案内サイン掲出実験調査について／結果概要

立川市交通結節推進協議会では、JR立川駅、多摩モノレール立川北駅及び立川南駅、南北バスのりばを含めた立川駅周辺の利用者の移動をスムーズに行えるよう案内サイン（地図、誘導、位置等）等の見直しのため、立川ターミナル周辺のサイン計画（案）の検討を進めている。

今回、サイン計画（案）の作成及び今後のサイン整備に向け、表現方法や視認性等の確認をするため、現地にてサインデザイン案を掲出し、協議会委員及び関係者等を対象にした現地説明会を開催するとともに、幅広い利用者の意見を把握するため市HPによるアンケート調査等を下記のとおり行った。

場所①：西側新自由通路と南口デッキが接する分岐点

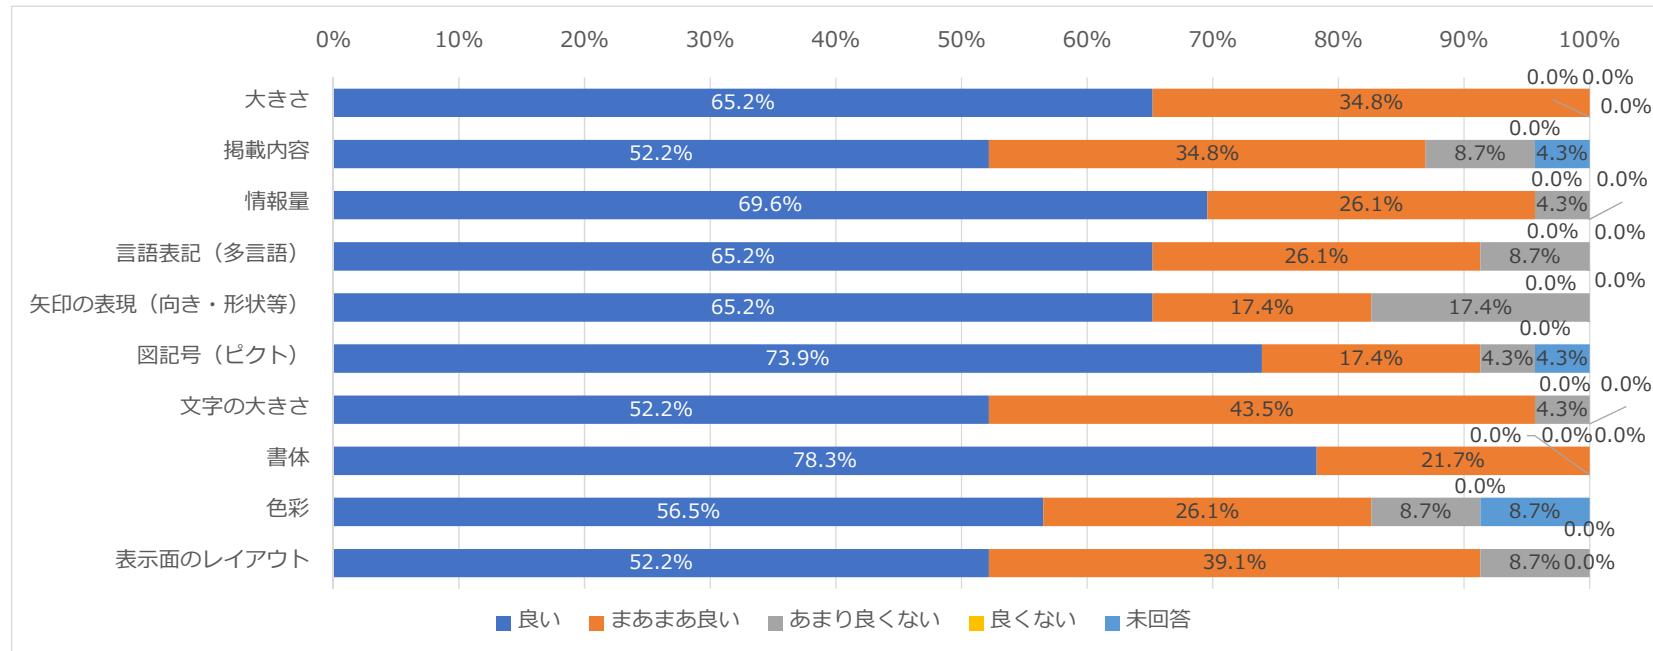
評価項目	意見	対応・考え方
大きさ	サイン自体は既存パネルの大きさだが、はみだしても良いならもう少し大きい方が目に付きやすいのでは	情報を分けて表示することで判読性や視認性などが低下することを避けるため、既存パネルの大きさを踏まえて表示を行います。
掲載内容・情報量	位置サイン（南口デッキ）に、現在地としての場所を示す「ここは」等の表示をしてはどうか。	利用者に位置情報であることを認識してもらうため、位置情報として表示する結節空間の先頭に「ここは」を追加します。また、同位置に2箇所設置する場合は1箇所が日本語、もう1箇所が英語等で対応します。
	JR立川駅については。「東・西改札」とあわせて「南改札」は表記する必要はないのか。	交通施設と結節空間を通るルートのなかで公共的空間を利用するルートを優先に案内を行っています。商業施設内等で利用時間に制限等のある改札については、地図サインで明記する予定です。
	さまざまな利用者を想定して、南北自由通路側に設置されているEVを案内する必要はないのか。	さまざまな利用者を想定して、南口デッキ東側のエレベーターを案内するEVピクト及びナンバリングサインを追加します。
	南口バス及び南口タクシーの各のりばは地上階だが、その旨を示す必要はないのか。	表示面の文字の大きさを確保するため簡潔な表現としています。地上部、デッキ部を判断できるターミナルマップを起点等に設置する予定です。
言語表記	インバウンド等を考慮すると、2言語表記（日+英）のみで良いのか。	視認性（文字の大きさ等）の確保を優先するため、表示面の大きさ等を考慮して「日+英」表記のみとします。
	平仮名（主要な施設のみでも）表示をしてはどうか。	
矢印の表現	矢印に追加した文字での「もどる」の表現については	一方向だけでなく、さまざまな方向からの利用者を想定し、「もどる」等の文字による誘導は行わず、矢印のみで表現します。
	JR立川駅東・西改札の矢印表記は↓の方が良いのでないか。	サイン1基ではなく、連続した複数のサインにより各施設への案内を計画しています。当該施設についても、場所①では方面誘導を行い、次の分岐点では位置サイン等を活用した案内を行う予定です。

南口バス1~5番及び南口タクシーについては、近接する階段の方が近いがその点を考慮した案内は行わないのか。（特に健常者等の場合）	さまざまな利用者（EV利用を含む）に配慮した案内を行うため、場所①では東方向を誘導しています。連続したサインによる案内を行うため、近接する階段では地上部への案内を行う予定です。
その他	人が多い時間帯でも視認性を確保できるのか。	デッキの幅員や通行状況等を踏まえ、新たなサインの設置が困難なため、既存パネルを活用して設置しています。追加の案内表示は検討課題とします。
	西側自由通路の利用者からみると、設置位置が中央ではなく、左に寄っているのではないか。	現状を踏まえ、設置時に調整を行います。

場所②：多摩モノレール立川北駅とデッキ、地上部を繋ぐ北側のE V周辺

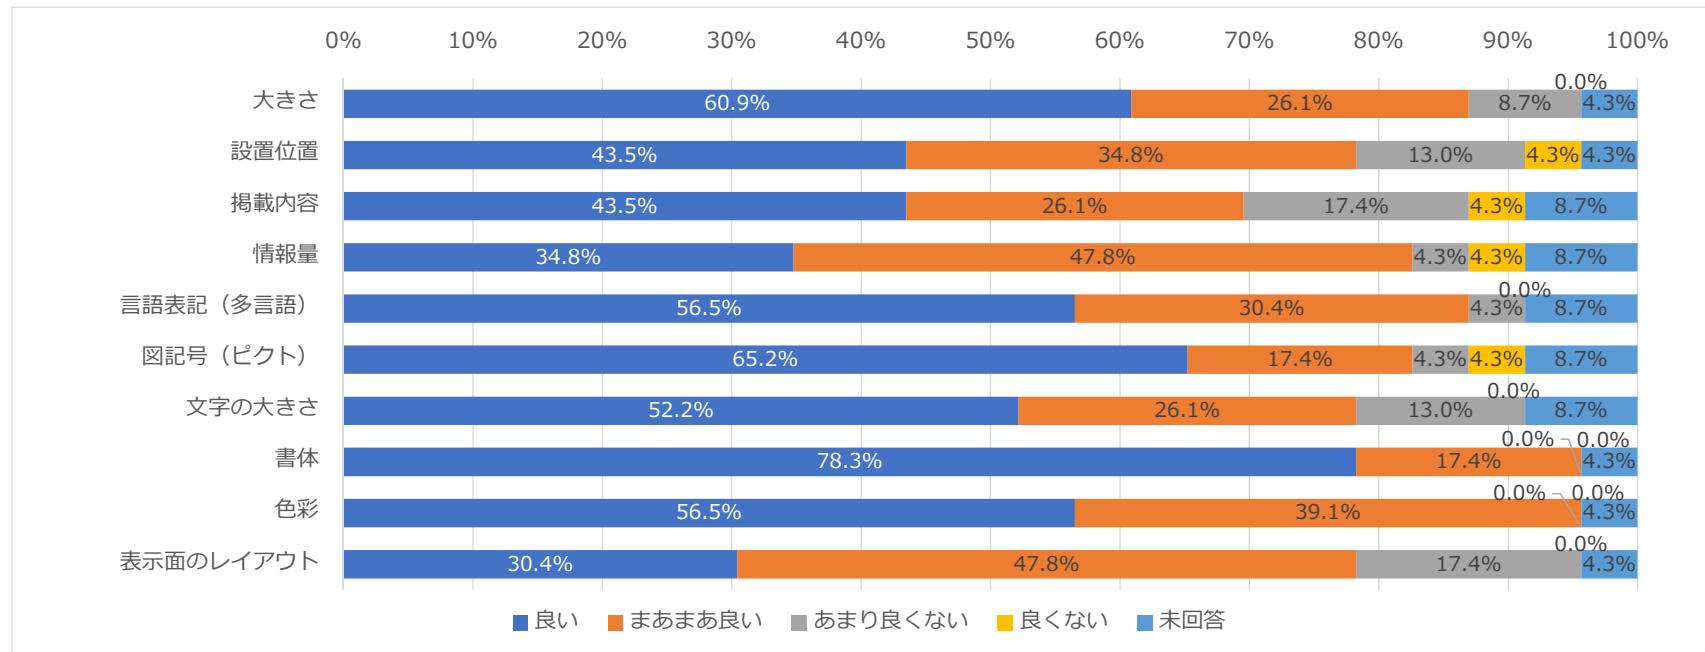
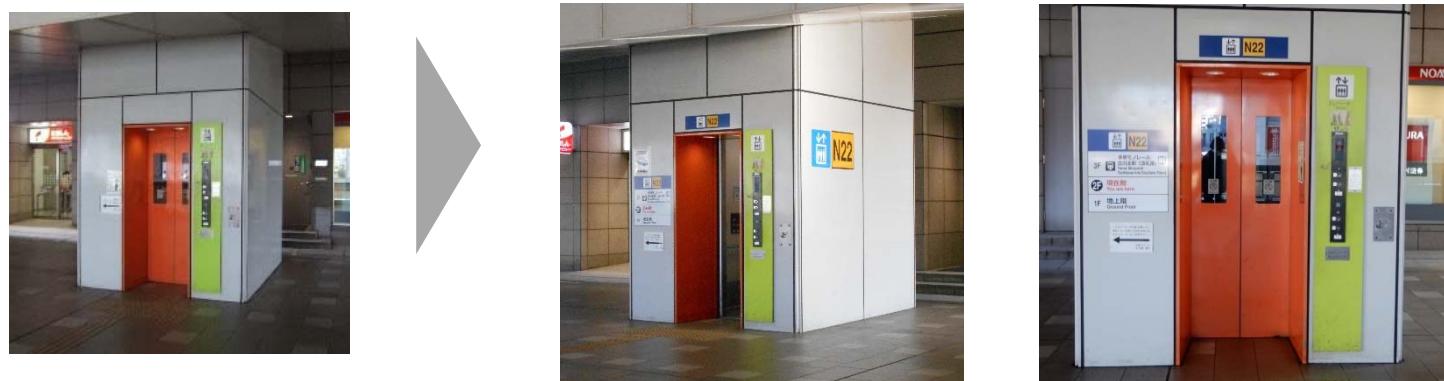
評価項目	意見	対応・考え方
大きさ	EV上部のEVピクト+ナンバリングサインは扉の幅にあわせた大きさにしてはどうか。	設置時に上部のパネルの大きさを踏ました形状に変更します。
設置位置	立川駅、サンサンロード方面からの両方からの利用者が想定されるが、EVピクト+ナンバリングは片側のみの設置で良いのか。	両側側面への設置を予定しています。
	EV正面の階数情報は車イス対応の125-135cmは確保できているのか。	設置時に対応します。
掲載内容 ・情報量	現在階等には施設情報を表示しないのか。	現在階は、利用者が実際にいる階であることを明確にするため、原則、施設情報等の表記は行いません。
	「N22/ナンバリング」がポピュラーな表記でない上に、サイズも大きすぎるのではないか。	本計画からターミナルマップと連携したナンバリングサインを活用する案内を行う予定です。今後は利用者に幅広く理解されるよう、周知に努めます。
	点字表示は行わないのか。	点字や音サイン等については、当該施設への対応と同時に、ターミナル内の施設までのルートの連続性の確保も必要になると想定しています。今後は様々な利用者の要望を踏まえ、ユニバーサルデザインに対応したサインの検討に取り組みます。
	側面にも、「多摩モノレール立川北駅改札階行き」等の表示をしてはどうか。	駅改札行きのエレベーターであることを周知するため、EVピクト+ナンバリングに加え、図記号（ピクトグラム等）の活用を検討します。
言語表記	インバウンド等を考慮すると、2言語表記（日+英）のみで良いのか。	視認性（文字の大きさ等）の確保を優先するため、表示面の大きさ等を考慮して「日+英」表記のみとします。
	平仮名（主要な施設のみでも）表示をしてはどうか。	
文字の大きさ	文字の大きさが統一感がないように感じる。	文字高さについては統一していますが、文字幅については、表示面の大きさと施設名称の関係から長体（文字の横幅を狭める）をかけて表現しています。
図記号	EVのピクトの色の違いは。（水色地ベースと白地ベース）	利用者のスムーズな移動の妨げにならないよう、同機能の図記号（ピクトグラム等）については色を統一します。（EVピクトは水色地ベース）

色彩	現在階の階数表示（黑白）は文字色（赤）と合わせた方が、目に付きやすいのではないか。	さまざまな利用者の顯示性、視認性を確保するため、「現在階」の階数表示、文字を赤色に統一します。
その他	EVピクト+ナンバリングサインは、立川北駅のエスカレーター付近でも案内しないと気付かないのではないか。	サイン1基ではなく、連続した複数のサインにより各施設への案内を計画しています。エレベーター利用者も想定し、立川北駅エスカレーターの壁面に図記号（ピクトグラム等）を活用した案内を行う予定です。
